設計・建設規格及び材料規格に関する日本機械学会への 説明依頼事項（その 2）への回答

1. 設計・建設規格

図 添付 4-A-2 M_t と厚さの関係

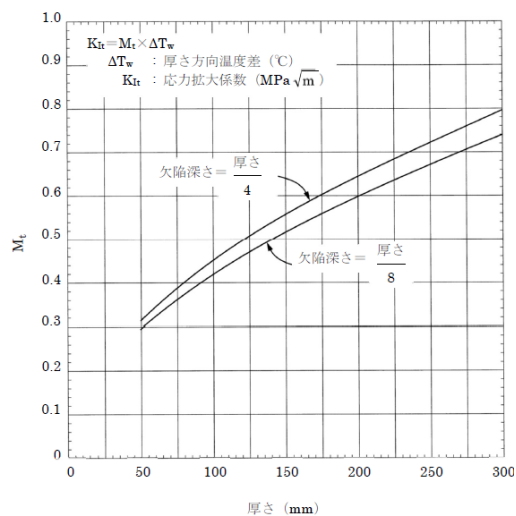
(a) 67 頁「7. 設計・建設規格 (第 I 編) 2020 年版までのその他変更点」において、No.13-1 に「K 値式の係数 M_t の線図を引用元の ASME Sec. III 及び JEC4206-2007 に合わせる。」とあり、「図添付 4-A-2 M_t と厚さの関係」が変更されています。2012 年版の図(左図)は「欠陥深さ=厚さ/4」の曲線が厚さ 300mm のときに $M_t \doteq 0.81$ を示していますが、2020 年版の図(右図)では $M_t \doteq 0.80$ を示しています。曲線の変更理由について説明してください。
 ((備考)に 2012 年版は $E = 2.0 \times 10^5 \text{N/mm}^2$ 、2020 年版は $E = 2.01 \times 10^5 \text{MPa}$ と記載されていますが、主たる対象である原子炉圧力容器の鋼材はモリブデン鋼又はニッケル合金鋼であり、材料規格 2012 年版の「Part 3 第 2 章 表 1 材料の各温度における縦弾性係数 ($\times 10^3 \text{MPa}$)」によると、分類番号 E1-3 又は E1-4 に該当するので、その値は 25°C 以上で 200 以下です。2020 年版で $E = 2.01 \times 10^5 \text{MPa}$ としたことが曲線変更の原因であれば、その数値を採用した理由を含めて説明してください。)

2012 年版の図は、2001 年の設計・建設規格制定時に ASME FIG. G-2214-1 に元に単位換算した線図となります。ASME はその後 SI 単位換算した図表類を追加しており、

2013 年追補発行時に最新版の ASME FIG. G-2214-1M を反映しました。したがって図の微妙な差異は単位換算に起因するものです。

縦弾性係数の E も単位換算に起因するものです。

図 GTN-3253-1 鋳造品の場合の感度校正方法
(DAC回路を使用しない場合)

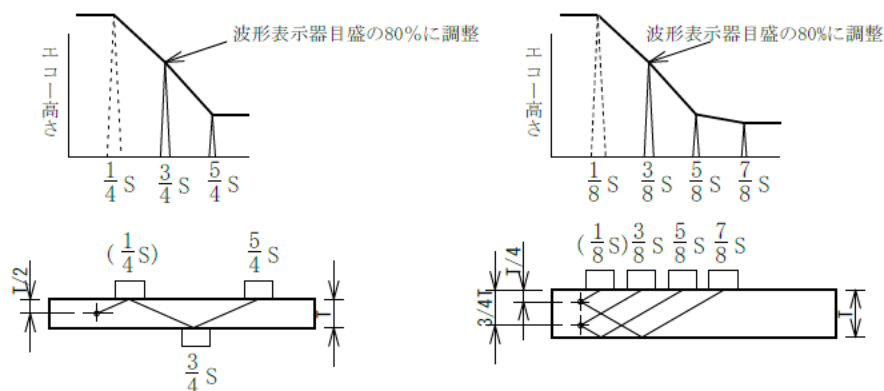
JEAC 4207-2016 では、DAC 回路を使用しない場合の DAC 曲線は「図-3200-6 突合せ溶接継手の基準感度の設定 (斜角法で試験部の厚さが 25mm 以下の場合)」及び「図-3200-4 突合せ溶接継手の基準感度の設定 (斜角法で試験部の厚さが 25mm を超え 51mm 以下の場合)」に示されています。「GTN-3253 鋳造品」の図では、表示器の全目盛の 80% に設定した 3/4 スキップ又は 3/8 スキップの点から左側はエコー高さに沿って実線で描かれていましたが、JEAC 4207-2016 の図では上記の点から左側を水平 (JEAC 4207-2008 では「GTN-3253 鋳造品」の図と同様) に実線表示しています。JEAC 4207-2016 を取り込んでいない理由と適切性について説明してください。

「図 GTN-3253-1 鋳造品の場合の感度校正方法 (DAC 回路を使用しない場合)」の①における $1/4S$ 及び②における $1/8S$ のエコーが実線ではなく破線で表示している意味について説明してください。

JEAC4207 を取り込んでいない理由は回答 (6) を参照ください。

DAC 曲線の描き方として、不感帯域の範囲で反射体 (25mm 以下の場合、 $T/2$ の反射体) からのエコーが取れない範囲は、近くのエコーが取れたプロット点の位置のエコー高さから平行に DAC 曲線を延長することが一般的になっています。従って、設計・建設規格のように記載例であっても、 $T/2$ 又は $T/4$ 位置の反射体

からのエコーが採取できない場合は、JEAC と同様な DAC 曲線を描くことが一般的であり、規格ユーザ側の混乱はないものと考えます。

解説図 PVB-3111-2 引張り及び曲げによる崩壊応力及び設計限界

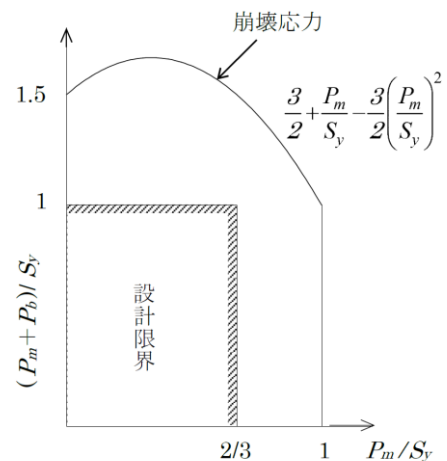
(18) 「(解説 PVB-3111) 各供用状態における一次応力評価」の1. (3)において、「PVB-3111(1)の設計条件における一次応力強さの制限の考え方は、次のとおりである。」として、次のように記載しています。

一方、技術基準規則及び解釈の設計条件における一次応力強さは上図の(a)に示す応力分布であり、(b)及び(c)の応力分布は設計条件以外でのものと考えられます。解説の適切性について説明してください。

解説 PVB-3111 の1. (3)は、引張応力 P_m と曲げ応力 P_b が同時に作用した場合に全断面が塑性する崩壊応力に対して、設計条件の設計限界をどのような安全マージンで設定しているか（解説図 PVB-3111-2 参照）を解説しているものです。ご指摘の「」書きの部分は崩壊応力について解説している部分であり、設計条件に対して塑性を許容するという意図の記載ではありません。

図 PPC-4010-6 クラス 2 配管 管又はネックリングにベローを取り付ける
 継手の溶接部

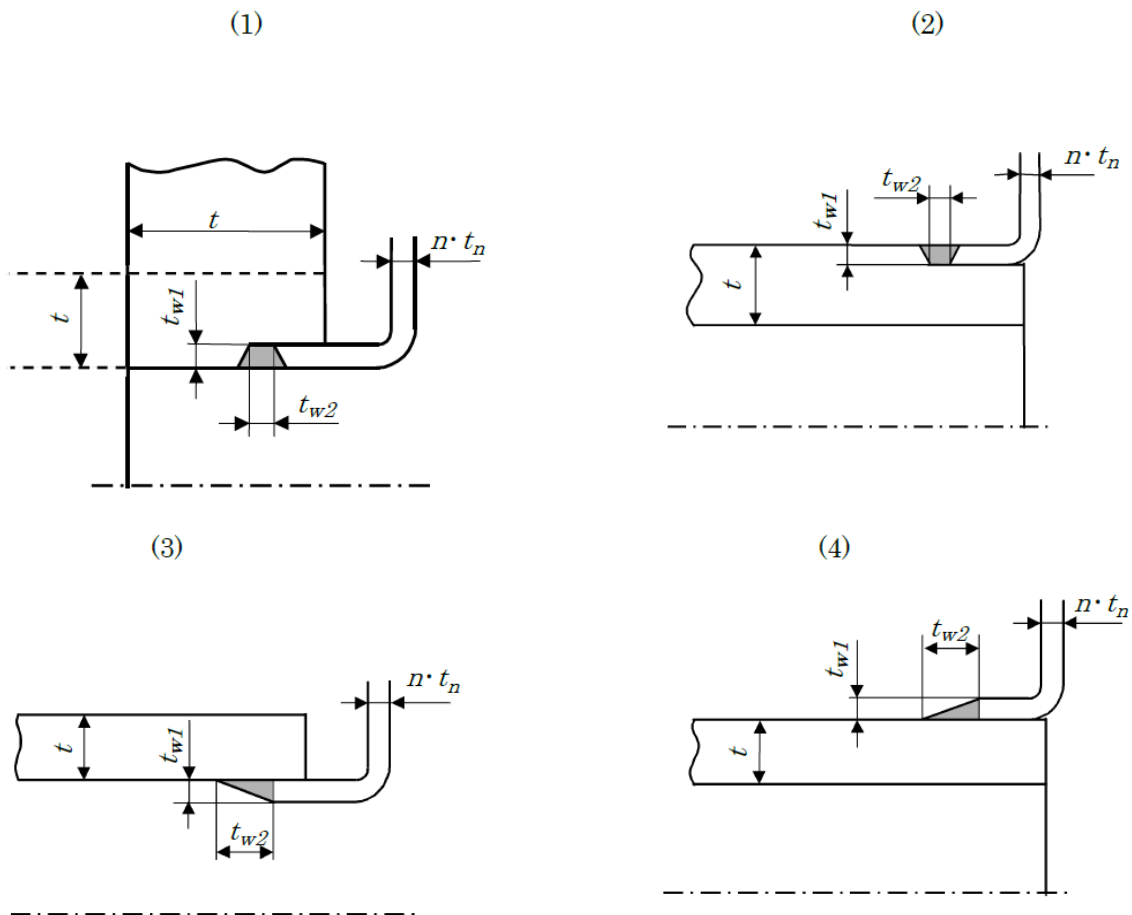
(53) 伸縮継手を配管の一部として使用するには、ばね定数が必要です。「図 PPC-4010-6 クラス 2 配管 管又はネックリングにペローを取り付ける継手の溶接部」に示す(1)～(4)の図の伸縮継手のばね定数(6成分)の算出方法について説明してください。さらに過度の変形による座屈の防止も必要と思われますが、疲労評価のみとする規定の適切性について説明してください。

(55) 「図 PPC-4010-6 クラス 2 配管 管又はネックリングにベローを取り付ける継手の溶接部」に示す(2)及び(4)の図は、管又はネックリングの外側にベローが取り付けられる構造のため、内圧力により接合部を引き裂くような力が作用します。この部分をすみ肉溶接とすることの適切性を説明してください。

設計・建設規格の中では伸縮継手のばね定数を規定しておらず、規格使用者の判断にて定めることとしています。また、座屈評価も同様に設計・建設規格には定めておらず、必要に応じて規格使用者の判断により評価を実施することとなります。なお、これらは告示 501 号でも同様です。

特に内圧の作用を考慮すべき大口径の伸縮継手にあつては(1)、(3)を適用するものと考えております。一方で、比較的内圧の作用が小さな小口径のフレキシブルチューブ等にあつては、溶接施工上内側に溶接することは困難であり

(2) (4)のタイプの溶接部を適用していると認識しております。口径や内圧等の条件を考慮してどちらのタイプを選定するかは規格使用者が適切に判断すべきものと考えます。

図 PMC-3340-3 軸垂直割り軸対称ケーシングをもつ多段ポンプのケーシングボルト回りの形状

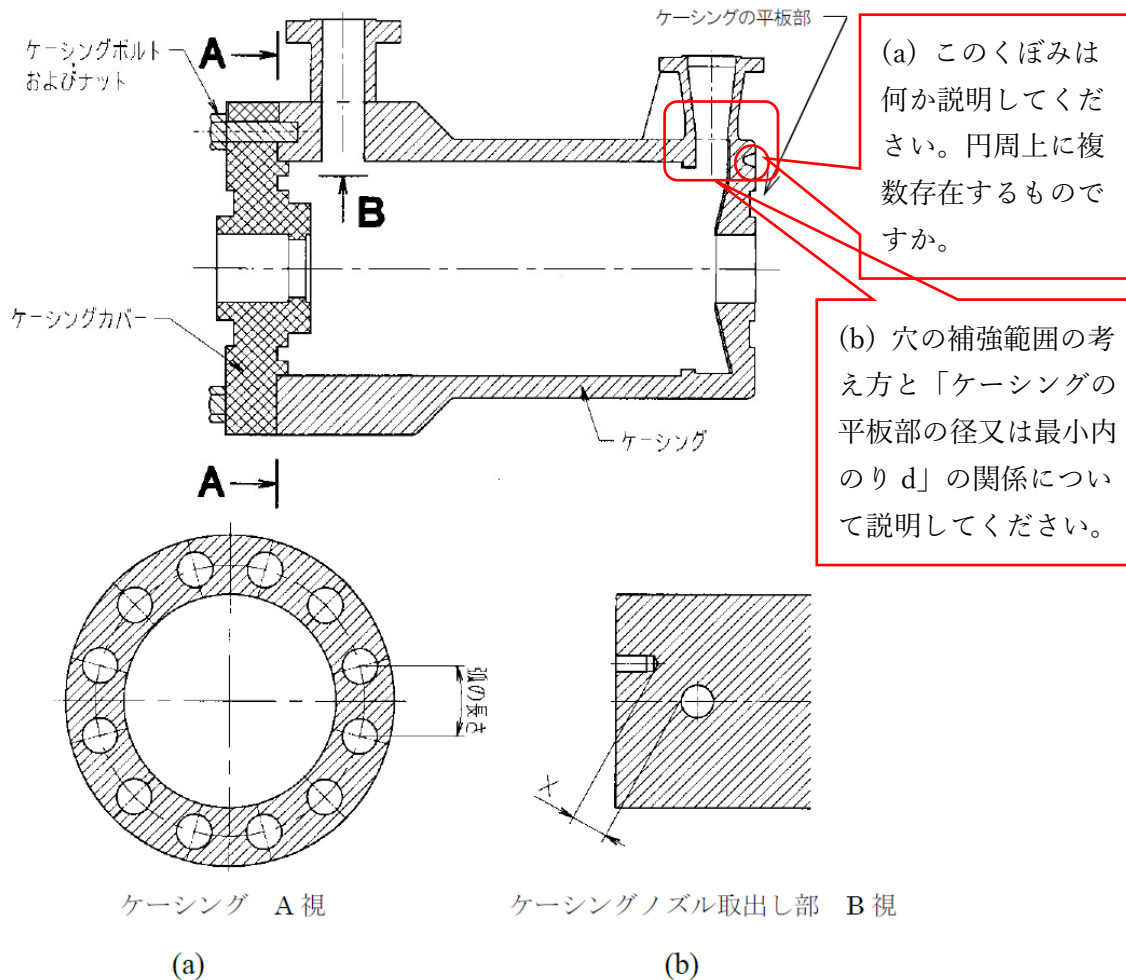
(59) 「図 PMC-3340-3 軸垂直割り軸対称ケーシングをもつ多段ポンプのケーシングボルト回りの形状」に示す「ケーシングの平板部」における厚さ t の採り方を説明してください。また、下図の質問についても説明してください。

「ケーシングの平板部」における厚さ t は、平板部の中で最も薄い箇所の肉厚を取ります。

図 PMC-3340-3 の質問に対する回答は以下の通りです。

- (a) くぼみの様に見えるのはケーシングと平板の溶接部です。ハッチングを施していないため、くぼみに見えていますが、溶着金属で埋められています。
- (b) 平板とノズル肉厚は独立して評価をしています。ポンプでは穴の補強範囲についての規定はありませんが、同様の補強を吸込口、吐出口の厚さの規

定（PMC-3330）により補っています。平板については、PMC-3410 に規定している通りです。

図 PMC-3320-1 1重うず巻ポンプであって、ケーシングが軸垂直割りであるもの 図 PMC-3320-2 2重うず巻ポンプであって、ケーシングが軸垂直割りであるもの

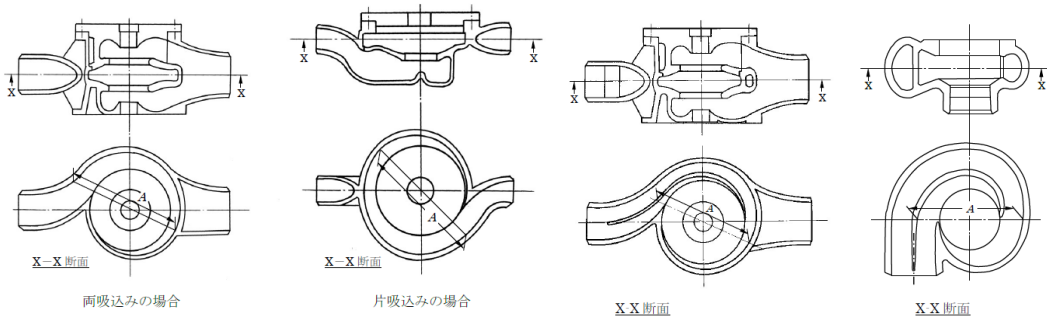
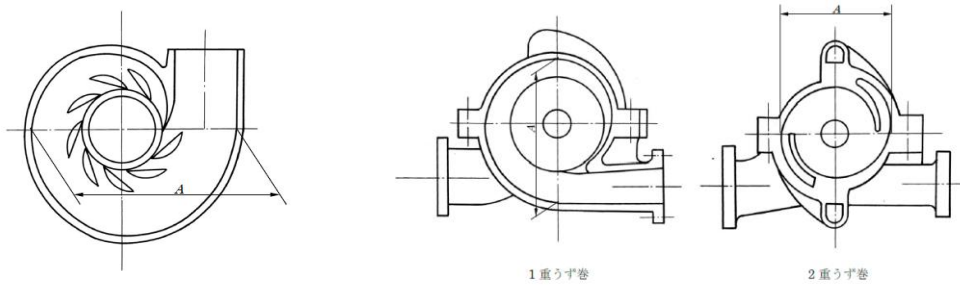
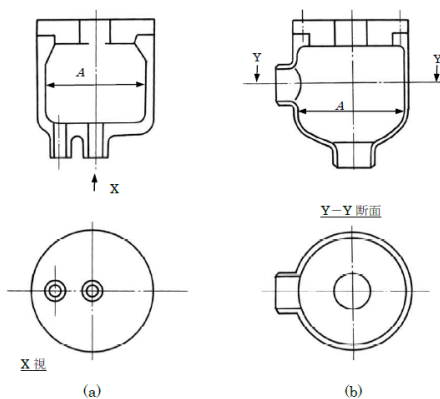
(60) 「PMC-3320 ケーシングの厚さの規定」において、(PMC-3) 式に規定する寸法 A は「図 PMC-3320-1 から図 PMC-3320-6 までに示す寸法」と規定され、各図に寸法の採り方が図示されていますが、どのような位置とすべきかは規定されていません。各図の寸法 A の採り方は、その位置が「圧力が作用する内のりの最大値」であることが必要と思われませんが、寸法 A の採り方を規定していない適切性を説明してください。

寸法 A は個別のポンプ形式に対して適切な寸法 A の採り方を規定していま

す。本規定は、(解説 PMB-3310)に記載の通り、ASME を参考にしつつ、「A 寸法をケーシング断面の最大内径にとれば、他の形式のケーシングにも適用できる」との考えにより定めています。なお、「将来ここで規定した以外のケーシングを採用する場合は、これらの例を参照して A 寸法を定める」ことも要求しています。

(j)

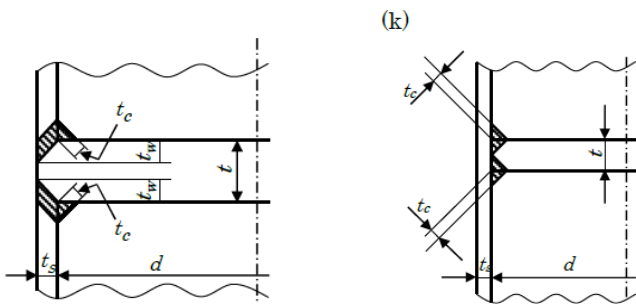
(65) 「PMC-3410 ケーシングカバー及びケーシングの平板部の構造強度の規定」において、「表 PMC-3410-1 K の値」の取付け方法(j)の下段の図(左図)及び(k)(右図)は、ケーシングの1断面を切断して平板を取り付けるような形状ですが、ポンプの構造として事例を示してください。

容器や配管で使用できる形状はポンプでも規定しておりますが、上記の(j)、(k)、(l)に相当する溶接については、現状のJSMEクラス2及び3のポンプにおいて適用事例は把握していません。なお、一般産業向けのポンプにおいては、(k)や(l)に相当する溶接が適用される場合があります。

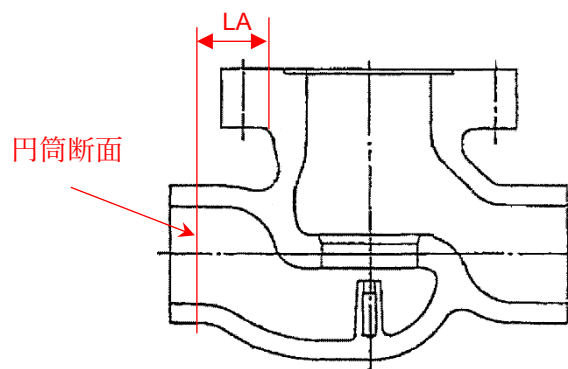
(69) 「図 VVB-3330-1 応力評価における金属部の厚さ、断面係数及び極断面係数」において、弁の5断面の一つ(下図)のA-A断面は下半分が円筒形の一様断面形状に作図されていません。このような断面に極断面係数を適用する妥当性について説明してください。

実際の玉形弁の形状は下図の通り、A-A断面は円筒形の一様断面形状となるよう設計されています。

図 VVB-3411-1 r_1 : ネック部と流路部の交わる部分のすみの丸みの半径

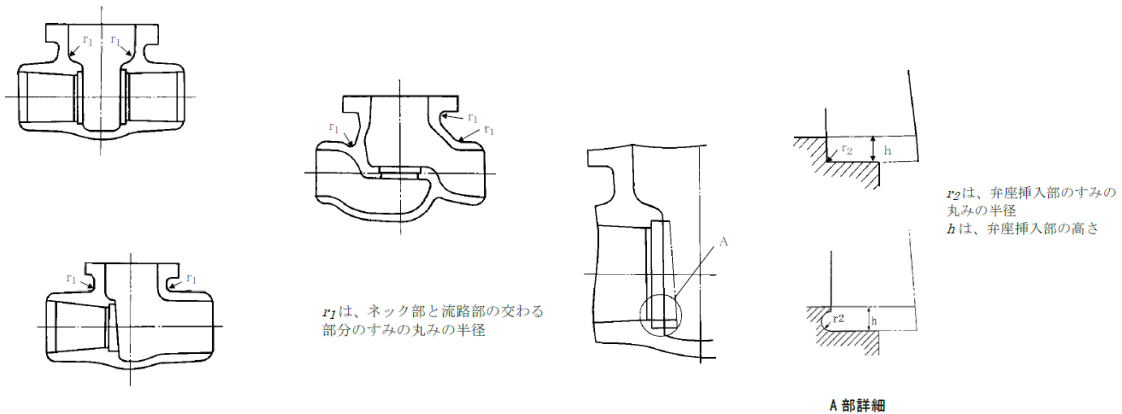
(70)「VVB-3411 外部、内部の交差面の隅部」において、弁箱のネック部と流路部の交わる部分のすみの丸みの半径(図 VVB-3411-1 r_1 : ネック部と流路部の交わる部分のすみの丸みの半径)を求める際の「厚さ」を弁箱の「厚さ」から「計算上必要な厚さ」に変更し、弁箱の弁座挿入部のすみの丸みの半径(図 VVB-3411-2 r_2 : 弁座挿入部のすみの丸みの半径、 h : 弁座挿入部の高さ)を求める際の「厚さ」を「弁箱の厚さ」から「計算上必要な厚さ」に変更されていますが、変更の妥当性について説明してください。

VVB-3411の規定は告示501号を踏襲したものです。告示501号の当該箇所は第82条で規定されており、第82項1項で計算上必要な厚さを規定しており、第2項にて“前項に規定する厚さの”と規定され、ここでいう“前項に規定する厚さの”とは第1項の計算上必要な厚さであり、VVB-3411と同様の規定となっております。

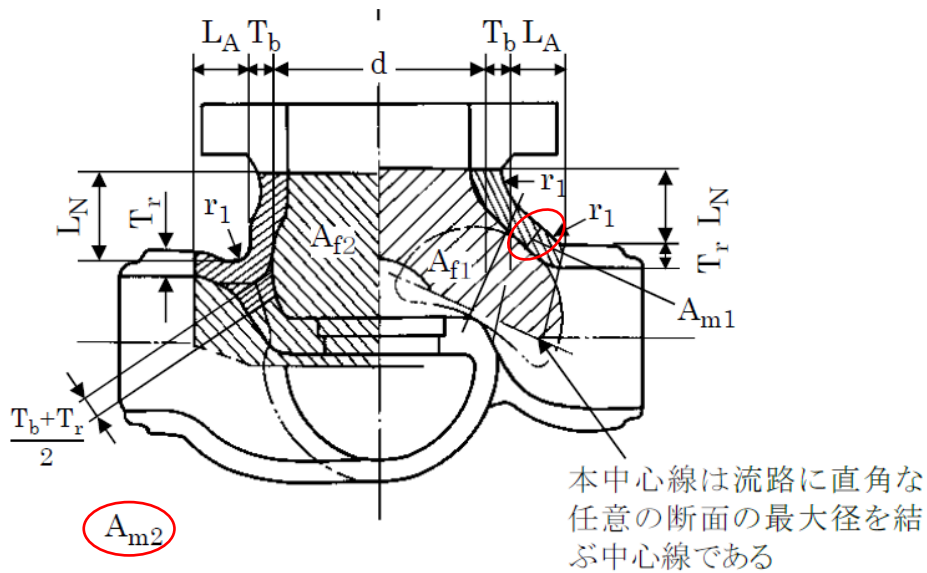
(4)「表 PVC-3130-1 継手効率の値」の「効率」の左欄には「溶接規格 N-3100(1)1)項の規定に準じて放射線透過試験を行い、同規格(2)1)項の規定に適合するもの」と記載されていますが、溶接規格 2020 年版では「溶接規格 N-3100(1)1)項の規定に準じて放射線透過試験を行い、同規格(1)2)項の規定に適合するもの」ではないでしょうか。

誤記のため、追って正誤表を発行します。
